关于 NA1-3M/3H 控制器改进变更通知

变更产品系列：NA1

变更时间：2024年5月1日

附件一：改进前后对比

进入新增界面 1 具体操作：

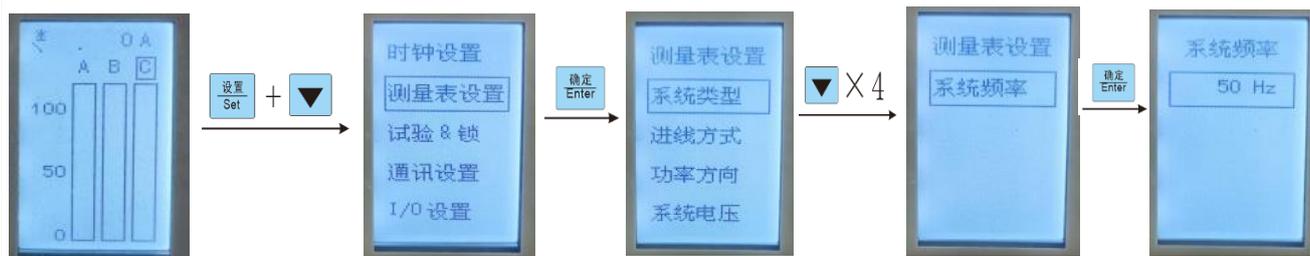
变更项目	改进前	改进后	备注
NA1-3M/3H 控制器	<ol style="list-style-type: none"> 1. 无对应界面显示 2. 固定为停止位 2 3. 固定为无校验 	<ol style="list-style-type: none"> 1. 增加对应显示界面 2. 停止位可选择 (1 或 2), 出厂默认 2 3. 校验位可选择 (None、Odd、Even), 出厂默认 None 	
	<ol style="list-style-type: none"> 1. 无对应界面显示 2. 系统频率固定 	<ol style="list-style-type: none"> 1. 增加对应显示界面 2. 系统频率可调 (50/60Hz), 出厂按照客户要求生产
